תאריך: 01 מרץ 2016

מספרנו: 32461/16.581

הנדון: מבנה ציבורי המהווה 2 גני ילדים ברחוב מסריק 9, בת ים

ייעוץ הנדסי לבחינת הכרזה לקיר תמך ומבנה גן ילדים

מבנה הציבורי "גן מצפון"

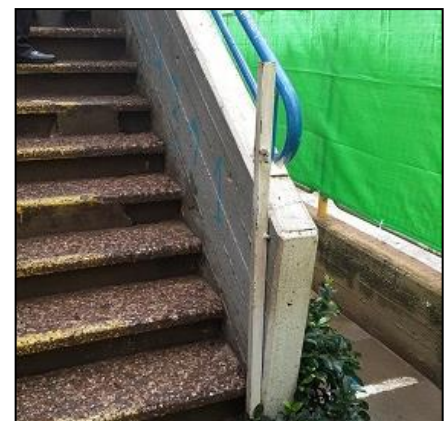
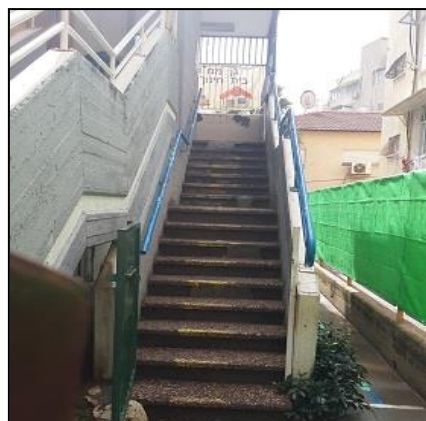
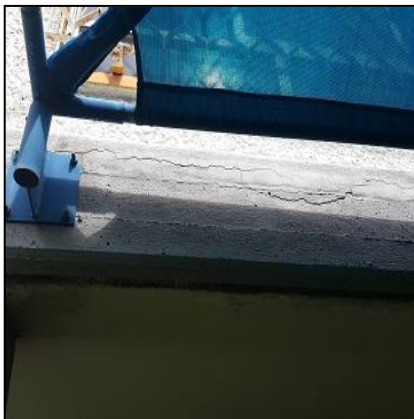
בצדו הדרומי של המבנה הובחנו חלקי בטון רופפים וסדקים אנכיים ואופקיים בעמודי קומת הקרקע וביציקת הבטון סביב תקרת קומת הקרקע. כמו כן, נצפו סדקים אנכיים לאורך פינת חזית המבנה הדרום מערבית.

בחצר הגן קיים גרם מדרגות המוביל לדלת הכניסה לגן הממוקמת במפלס העליון. מצדו הימני של גרם המדרגות קיים מעקה מיציקת בטון ומעליו מוצב מאחז יד מצינור ברזל. בין מעקה הבטון למעקה היד קיים מרווח. גובה מעקה הבטון נע בין 70 ל-90 ס"מ ובפודסטים 90 ס"מ. גובה מעקה היד נע בין 30 ל-40 ס"מ. בהתאם לתקנות התכנון והבניה (בקשה להיתר, תנאיו ואגרות), תש"ל-1970 ובהתאם לת"י 1142 הגובה המינימלי חייב להיות 90 ס"מ, ובפודסטים 105 ס"מ. לפיכך, אין מדרגות אלו עומדות בתקן הישראלי.

בחלק מהעמודים והקורות של "גן מצפון", קיימים ליקויים ברכיבים קונסטרוקטיביים, המסכנים ומחלישים אותו. ללא שיקום ותיקון ליקויים אלו, מצב המבנה עשוי להחמיר באופן שייגרמו נזקים נוספים העלולים לסכן את המשתמשים בנכס.

9. גובה מעקה המדרגות והמרווח בין המעקה למאחז יד, אינם תקינים. מומלץ להגביה את המעקה בהתאם לתקן.
10. אין בחוות דעת זו כדי לפטור את בעלי הנכס מאחריות משפטית או נזיקית החלה עליהם, על כל נזק לנפש ו/או לרכוש שעלול להיגרם.

קיר תמר, גבול חלקה מערבי

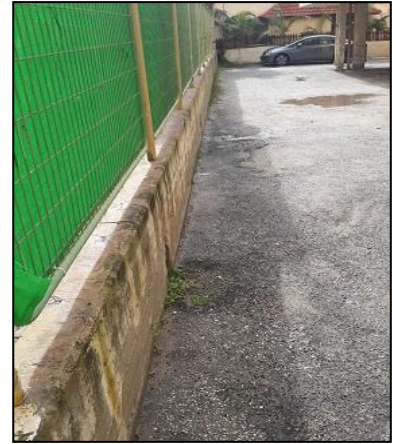
בגבול החלקה קיים קיר תמך הבנוי בחלקו התחתון מבטון מזוין שגובהו נע בין 65 ל-85 ס"מ ומעליו ניצבת גדר מתכת עם עמודי צינורות. לאורך הקיר הובחנו סדקים אנכיים ונצפו תיקוני בטון חלקיים אשר לא צלחו ונמצאים במצב התפוררות.

בקיר הדרומי, הגובל עם המבנה ברחוב מסריק 11 נצפו שברי חלקי בטון וברזלי זיון חשופים שעברו תהליך שיתוך (קורוזיה). בנוסף, מצדו השני של הגדר מוצב מצלה (מנגל) וצינורות חשמל/גז מובילים אליו וגלויים על פני הקיר. הדבר מהווה סכנה עקב קרבתו ונגישותו לילדים המשחקים בחצר.

8. המצלה (מנגל) וצינור החשמל/גז הממוקם על קיר התמך, מהווים ליקויים וסכנה מוחשית לילדי הגן. מומלץ להסירם והעבירם לתוך מגרש השכן ברחוב מסריק, 11 כך שילידי הגן לא תהיה אפשרות גישה אליהם.
